**WKI.ZP.271.21.2016.LT**

Dot.: Przetargu nieograniczonego na zadanie pn.: „*Rozbudowa szkoły podstawowej w Dobrej*”.

### **ZESTAW PYTAŃ NR 18**

Rys. 1. System alarmowy INTEGRA Plus.

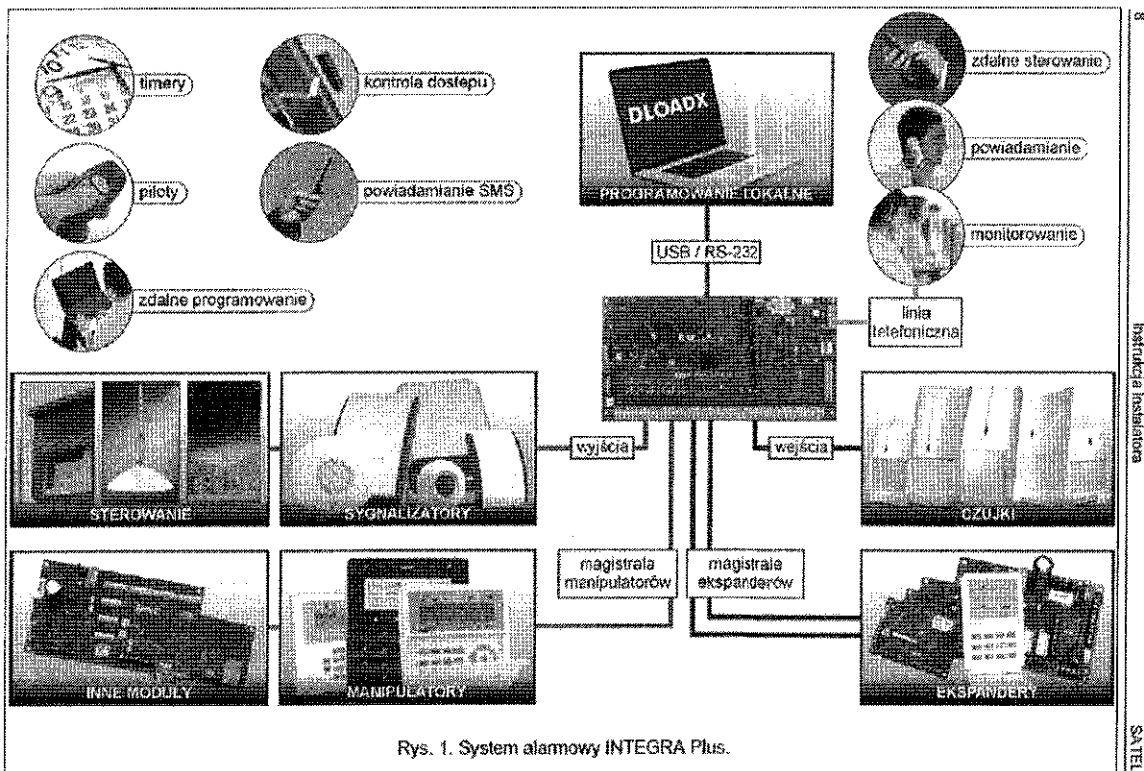
Prosimy o wyjaśnienie czy do wejść linii alarmowych CA in1 do in15 mają być podłączone wyjścia OUT ekspanderów co wynika z interpretacji rysunku E3?

wyposażona w osobną magistralę dla ekspanderów do której należy je podłączyć – rysunek poglądowy poniżej.

Zamawiający informuje, iż proszę nie traktować ogólnego schematu blokowego układu alarmowego jako szczegółowego schematu układu połączeń wszystkich rzążeń. W projekcie zostały zawarte podstawowe informacje odnośnie zakresu zastosowania oraz blokowego układu połączeń poszczególnych elementów systemu alarmowego. Szczegółowe informacje odnośnie wszystkich wejść i wyjść zawarte są w dokumentacji DTR producenta centrali alarmowej. Centrala jest wyposażona w osobną magistralę dla ekspanderów do której należy je podłączyć – rysunek
